1 Förord

Snöplatser Västerort
2010-12-02

RAPPORT- BILAGA 1
2010-12-02

1. Cirkusplatsen, Grimstagatan (Hässelby/Vällingby) A -YTA

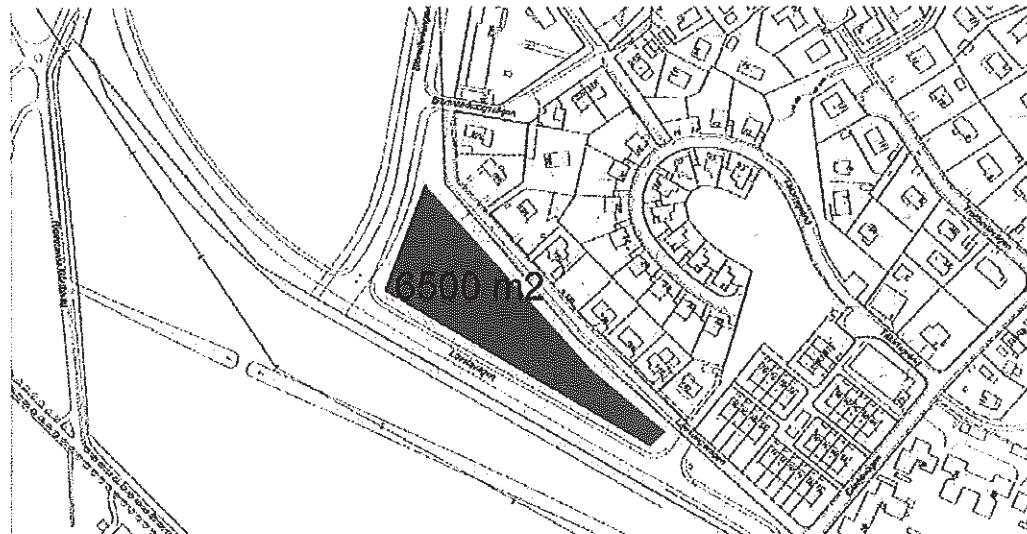
KOMMENTAR: **SDF:** Ytan användes som snöplats första gången 2009/2010 och användes inte som cirkusplats i somras då gräsytan inte ansågs klara slitaget. Bättre återställning krävs för möjlighet till två verksamheter på platsen. Inga klagomål från näroboende. **TK:** A-yta. Mängden tippad snö måste begränsas för att möjliggöra snabbare avsmältning och återställning inför cirkussäsongen. Det är viktigt att inte höga snön. **SBK:** B-yta. Estetiskt ofördelaktigt för landskapsbilden och då platsen utgör entré

till ett naturreservat. Sydöstra sidan av trafikplatsen är bättre, men måste ifs komma överens med bensinmack. **Expl:** Finns risk att smältvatten rinner ner i Råckstaträsk. Möjlig plats för ny bostadsbebyggelse. Markanvisningsansökan finns.
MF: B-tyta. Avrinning sker till Rockstasträsk. Nybyggd reningsanläggning. För att skydda Råckstaträsk bör en skyddszon upprättas mot dike/ytvaltenavrinning vid Grimstagatan.

Notis: Eventuell plats öster om rondellen är inte aktuell då den inte är godtagbar ur ett trafiksäkerhetsperspektiv.

2. Blomsterkungsvägen/ Lövstavägen (Hässelby/Vällingby) A-YTA

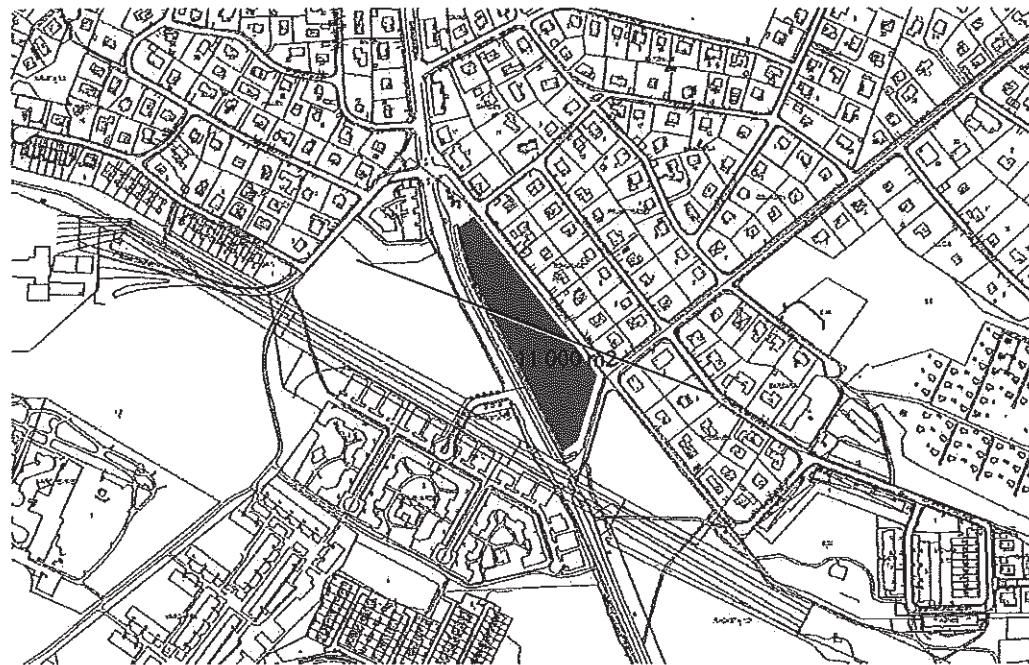
KOMMENTAR: SDF: B-yta. Det finns diken runt omkring, som kan tillgodose avvattning. Kartlagt som Park i plan. Kräver en del återställning. TK: A-yta

Expl: Kommer inom något år att bli konflikt med markanvisning för nya bostäder på Ridderviks plantskola, men innan detaljplan är framtagen fungerar området. **SBK:** A-yta. **MF:** A-yta. Inom sekundär skyddszon för Mälaren.

3. Spångavägen (Bromma) A och B-YTA (Norra delen används i första hand och därefter den södra)

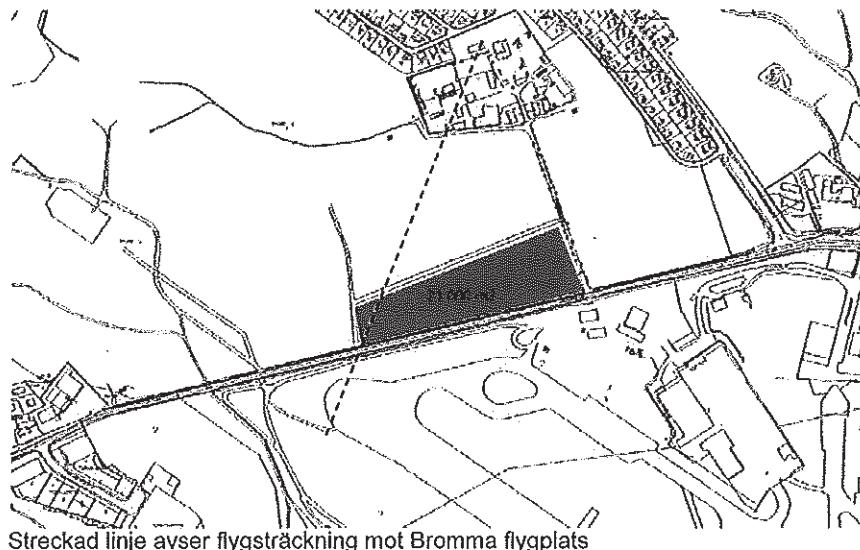
KOMMENTAR: **SDF:** Grundvattennivån är hög. **TK:** Det blev översvämnning pga pumpanläggning på gatan mitt emot var fyllt med kastanjer och Stockholm vatten inte hade åtgärdat denna. Om Bromma flygplats får vara kvar, behöver platsen inte användas i första läget. **Expl:** Ingen annan användning i dagsläget. **SBK:** Norra delen är A-yta och södra delen är B-yta pga landskapsbild och rekreationsområde. **MF:** A-yta

4. Bällstavägen (Bromma) A-YTA (kan utökas så att snön inte högas i för stor utsträckning)

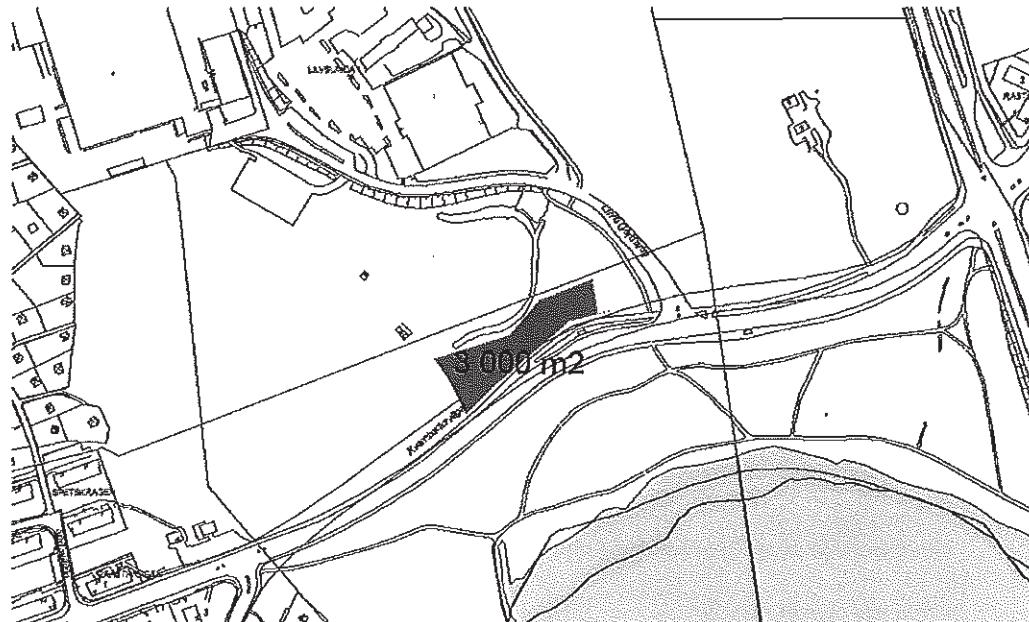
KOMMENTAR SDF: Användes för första gången förra vintern då övriga platser inte räckte till. Ligger ganska centralt. **TK:** A-yta. Blev en del sopor på tippen förra vintern pga sopstrejken. Kan finnas risk att fåglar kan komma in i flygmotorer. Infarten bör förses med någon typ av avstängning. **Expl:** Fåglar är en säkerhetsrisk för flyget. Troligen fungerar den bara ca 3 år till då multisportcenter eller liknande planeras.

Förslag till strukturplan finns, Bullergränsen för bostäder ligger som ett diagonalt streck mellan bostadsbebyggelsens ytterste hörn mitt på bilden och trafikkorsningen i nedre vänstra hörnet. **SBK:** A-yta. Möjlighet att dela i två delar? Det pågår planering för verksamheter öster om snötippningsytan. Yta direkt nordväst är av riksintresse då har de Geer moräner. Snöytan har inga sådana moräner. **MF:** A-yta

5. Kvarnbacksvägen (Bromma) A –YTA

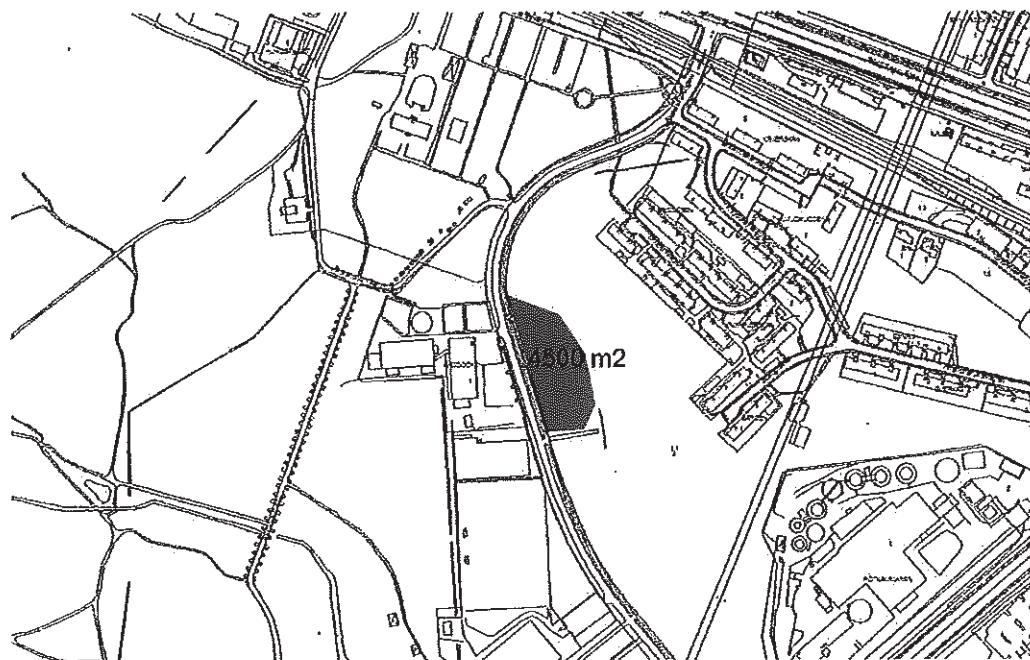
KOMMENTAR SDF: Allmänheten har undrat över eventuella ämnen som rinner ned i Lillsjön. Snön bör läggas i mitten. TK: A-yta. SBK: B-yta. Lillsjön är inte så känslig. Expl: Ny förfrågan lämnas lämpligen inför varje vinter. Fungerar på kort sikt. Annan markanvändning planerad. MF: B-yta om avrinning sker till Lillsjön. Det går ingen dagvattenledning till sjön.

7. Finspångsgatan (Spånga/Tensta) A-YTA

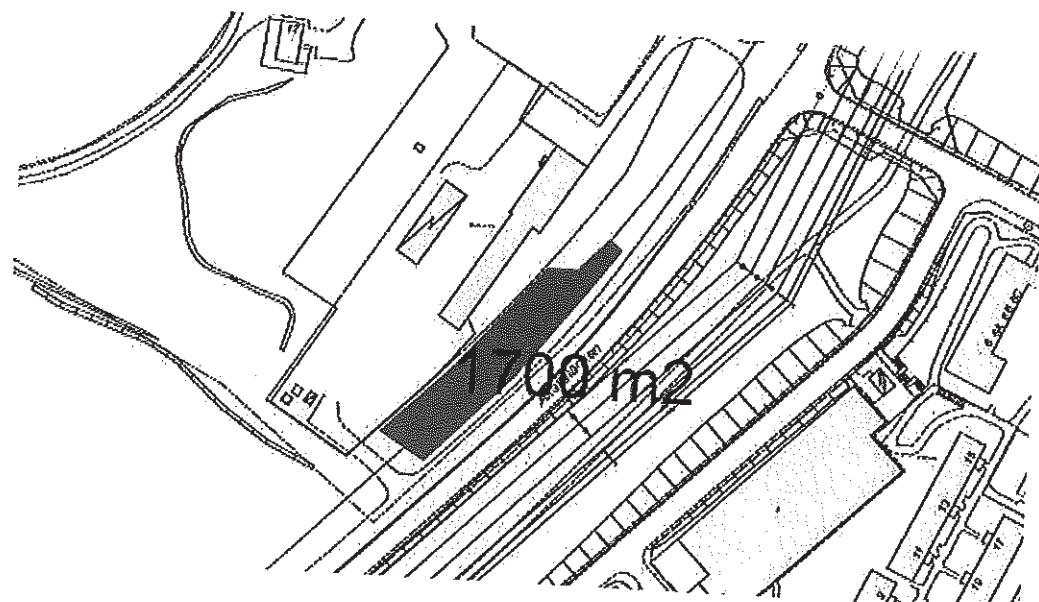
KOMMENTAR SDF: Yta söder om vändplan kan användas, däremot inte så lämpligt i det gamla spårområdet då det är ganska trångt. **TK:** A-yta. Bällstaån går inte ovan mark i närheten av snöplatsen. **Expl:** Planlagd som industrimark, snötipp möjlig tillsvidare i väntan på att marken arrenderas ut. Ingen annan användning i dagsläget. **MF:** B-yta om avrinningen sker till Bällsta å. Kolla med Stockholm vatten om var vattenledningarna går. **SBK:** Ok.

8. Akallalänken (Rinkeby Tensta) A-YTA

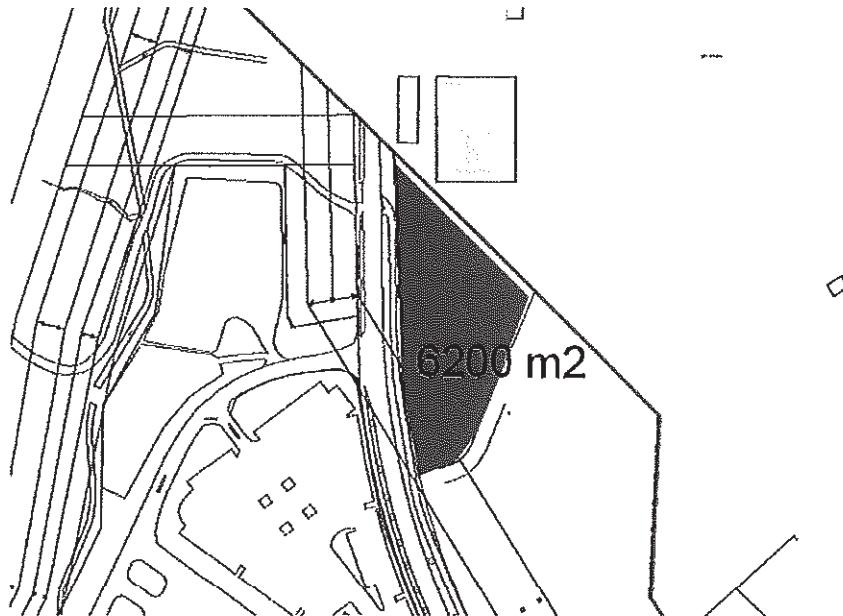
KOMMENTAR SBK: A-yta. TK: Ok Expl: Tillgänglig för snö, naturreservat. Ligger ca 100 m från bostäder. Tillgänglig från Akallalänken. Ej planlagt område, naturreservat. **MF:** Inga hinder.

9. N Kolonrvägen (Rinkeby Tensta) B-YTA

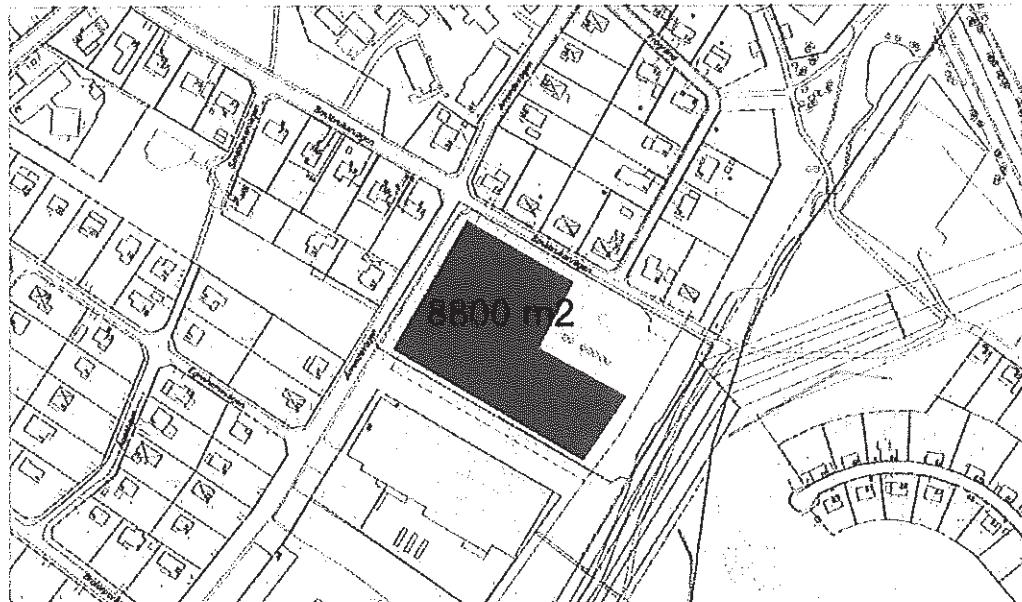
KOMMENTAR: **SDF:** A-yta **SBK:** A-yta. **TK:** Dålig markbeläggning för att köra in med lastbilar. Behöver prepareras. **Expl:** Exploateringskontoret har erbjudit TK att ta över arrendet. Ytan är tillgänglig så länge inte andra markanspråk finns. **MF:** Inga hinder.

11. Golfbana (Rinkeby/Kista) B-YTA

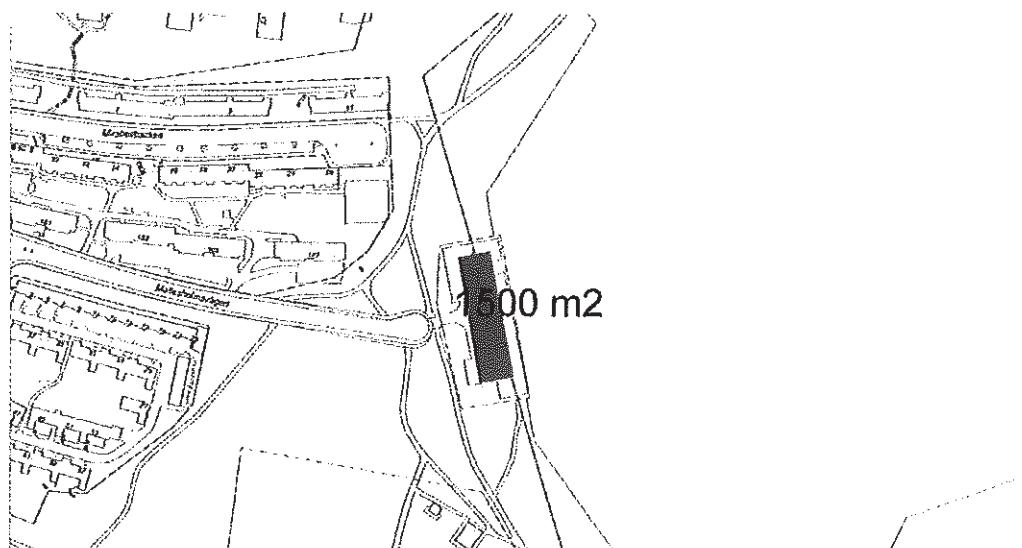
KOMMENTAR SBK: Platsen är belägen inom Igelbäckens kulturreservat, därför bör den vara en B-yta och det behövs reservatsdispens. Ok under de förutsättningarna.

TK: A-yta Expl: Ytan har varit upplåten och det är oklart om den är avstädad ordentligt eller inte och ytan ska återställas redan nästa år. Annan markanvändning planerad.

MF: I dagsläget består platsen av ett upplag som håller på att avvecklas, då det ser skräpigt ut och strider mot kulturreservatets syfte och föreskrifter. Expl som håller i har beslutat avveckla upplaget. I deras program för upprustning av Hägerstalund ska delta ett område iordningställas, och Kista Golfcenter intill ska istället få nyttja det för driving-rangen. Ok vintern 2010/2011.

12. Maltesholmsbadets P-plats (Hässelby/Vällingby) B-YTA

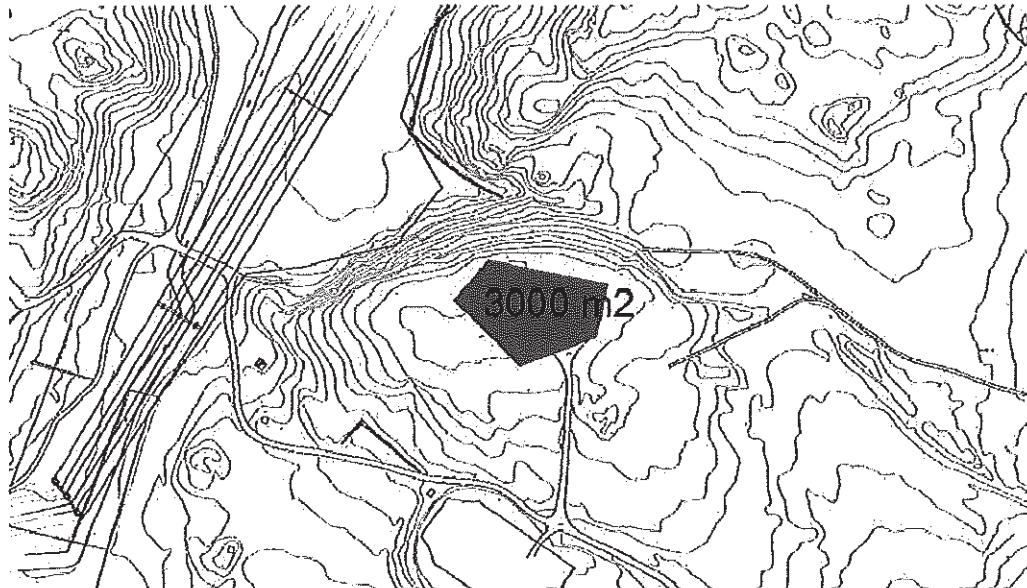
KOMMENTAR: SDF: Ligger i Grimstareservatet. Kan vara för nära vattnet med tanke på miljökrav. Stadsdelsförvaltningens mark. TK: A-yta. Expl: Måste söka tillstånd. Ingen annan användning i dagsläget. SBK: B-yta. Reservatsdispens behövs för platsen. Ligger inom naturreservat. MF: A-yta. Det bör tillgodoses att det finns parkeringsplatser för besökande till reservatet.

13. Bällsta lövtipp (Bromma) C-YTA (Bällstavägen används i första hand)

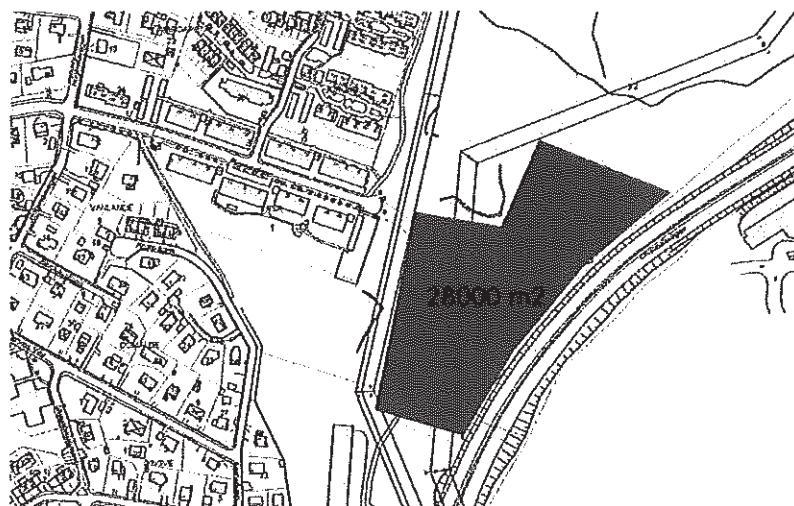
KOMMENTAR TK: B-yta om tillgängliga transportvägar. Mer centrerat under inflygningen till Bromma än Bällsta allé-tippen. Expl: Ok, om genomförs städning och inte utgör ett hinder för Bromma flygplats. Används som lövtipp. SBK: Osäkert hur platsen används av kringboende. MF: A-yta.

14. Frodevägen (Spånga/Tensta) C-YTA

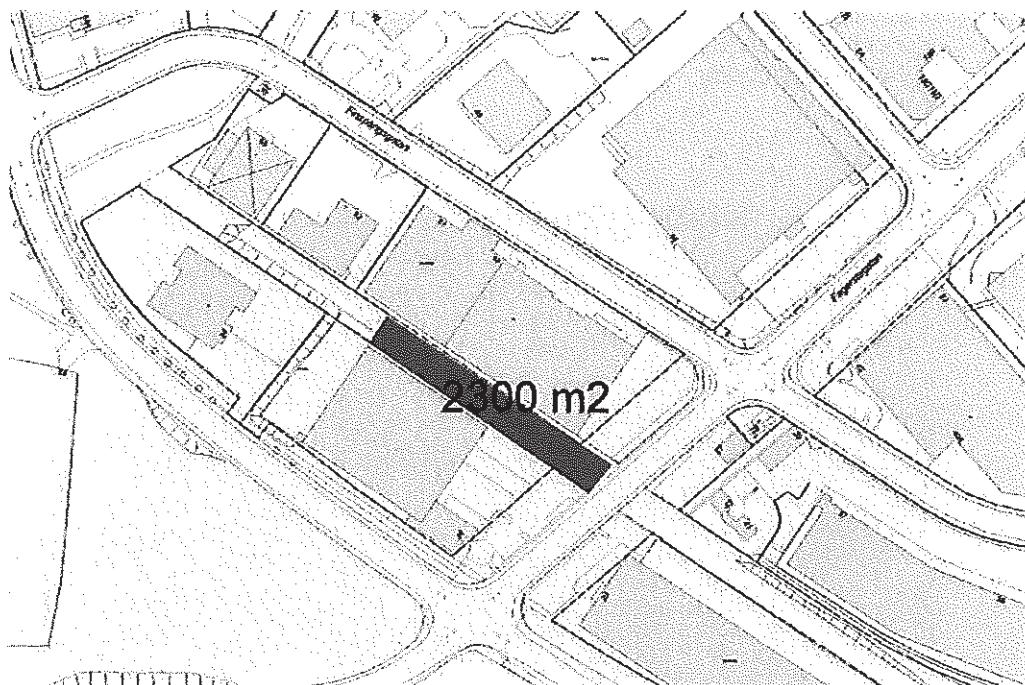
KOMMENTAR: SDF: Ok. TK: Ett bra alternativ. Lämpligast att komma in genom grinden på Frodevägen. Fasta hinder vid vändplan måste tas bort. Fastighetskontoret markförvaltare? SBK: A-yta. TK: Ok. Expl: Området är tänkt att exploateras men det är några år tills dess. MF: Ok.

15. Avestagatan (Spånga/Tensta) C-YTA

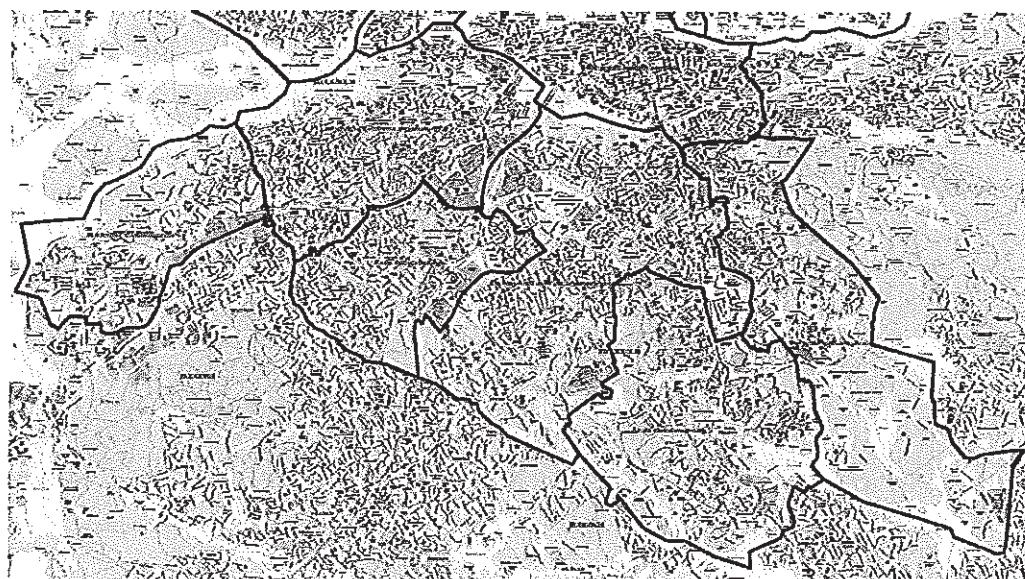
KOMMENTAR: **SDF:** Ok **TK:** Är trångt och därfor måste snön lyftas in. **SBK:** Ok. **Expl:** Ytan är delvis upplåten till fastigheten söder om området. Ingen annan markanvändning i dagsläget. **MF:** B-yta om avrinning sker till Bällsta å som har dålig status.

16. Vinterviken (Liljeholmen/Hägersten) A –YTA (Snön läggs först i södra delen)

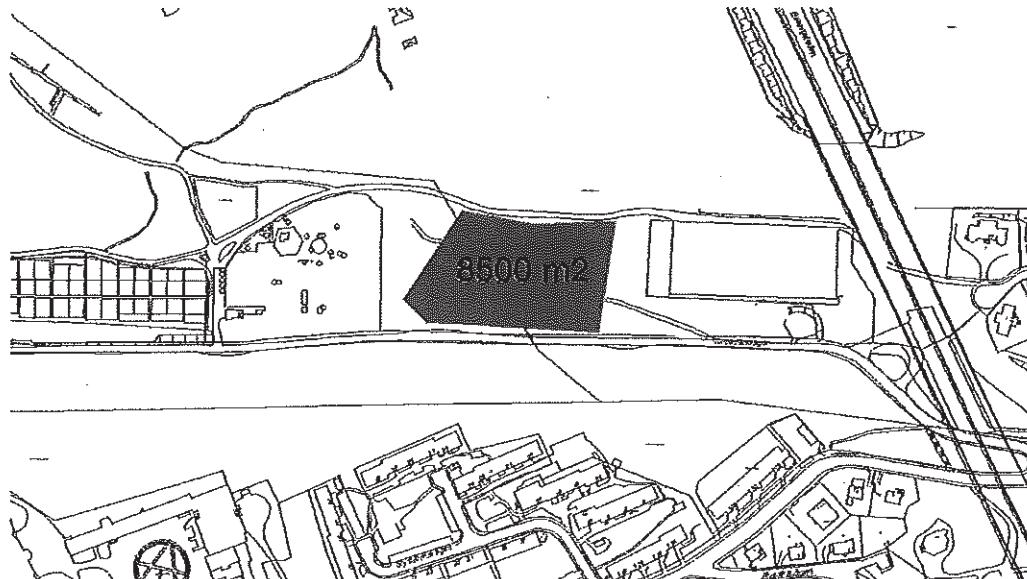
KOMMENTAR SDF: Bör inte tippa på platsen pga allmänheten reagerade starkt emot att snön tippades där i vintras pga: Känsligt rekreativt område, estetiska skäl och utsatt läge då många passerar där när de promenerar in i Vinterviken. TK: A-yta. Behövs för att hålla igång kollektivtrafiken i Liljeholmen. Har tippats här tidigare när behövts. Expl: Inte optimal men godtagbar. Tillgänglig för snö. SBK: Ok, men förslagsvis halva ytan som A-yta och halva som B-yta. Börja lägga snö i södra delen för att störa gångväg så lite som möjligt.

17. Slättgårdsvägen/ Bredängsvägen (Liljeholmen/Hägersten) Möjlig A-YTA

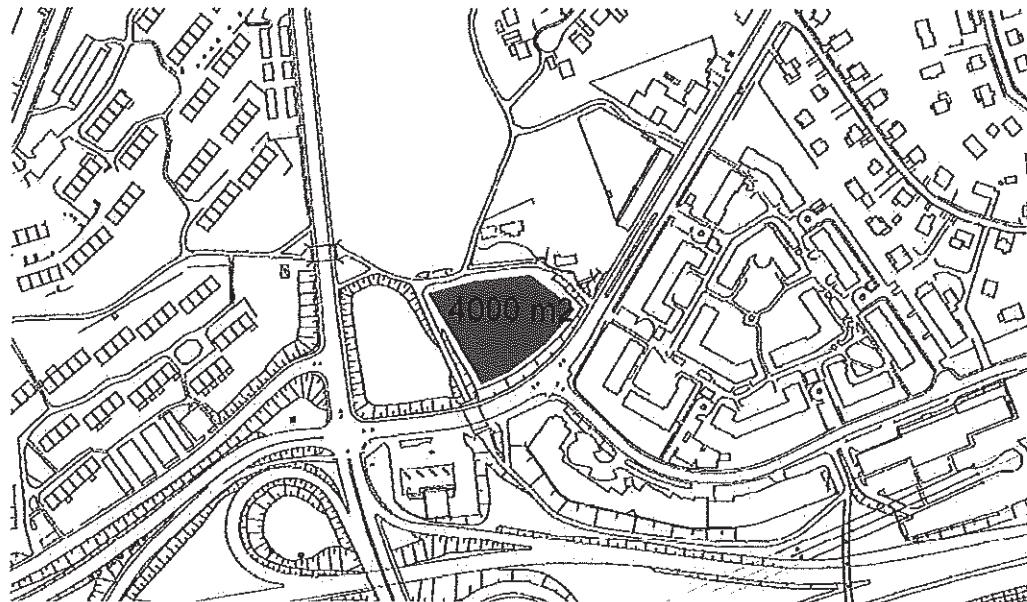
KOMMENTAR: SDF: SDF anlägger liten yta till fotbollsplan varje år, i övrigt används den inte. TK: A-yta om går att ordna angöring. Expl: Ok. Handeletablering diskuteras. Annan markanvändning planerad. SBK: A-yta. MF: A-yta

18. Personnevägen- Parkering Hägerstensbadet (Liljeholmen/Hägersten) A-YTA

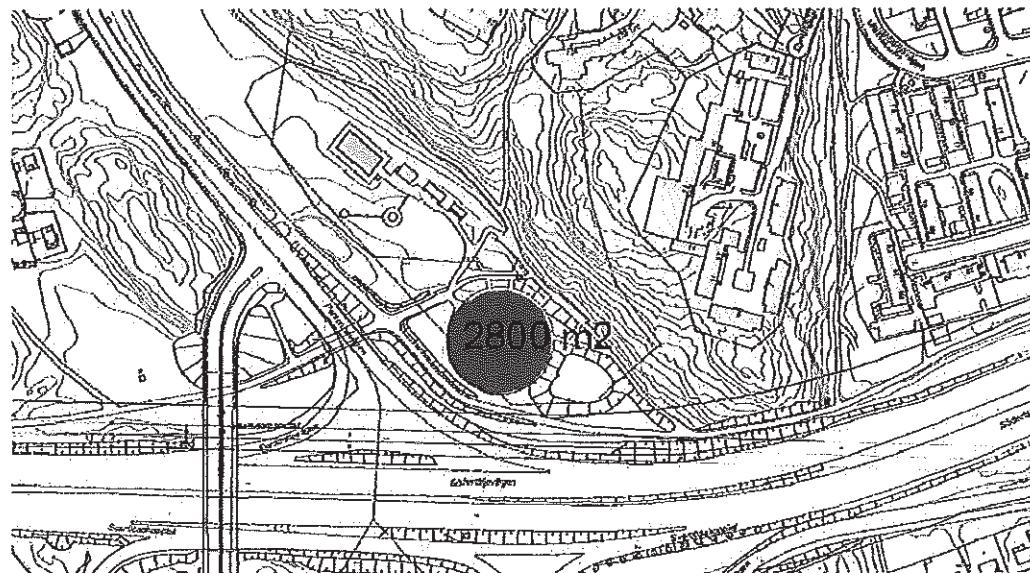
KOMMENTAR SDF: Är idag en befintlig P-plats för Hägerstensbadet. Är inte heller en förberedd P-yta. Trafikverket använder den ibland som mellanupplag. Cirkus använder den ibland på sommarhalvåret. **TK:** B-yta. Tillåtet med biltrafik för badgäster. Kanske trångt för treaxlade snöbilar att köra hit. Gångtunneln har cirka 2,5 m fri höjd. **Expl:** Ingen annan markanvändning i dagsläget. **SBK:** A-yta, även upp kring badet.
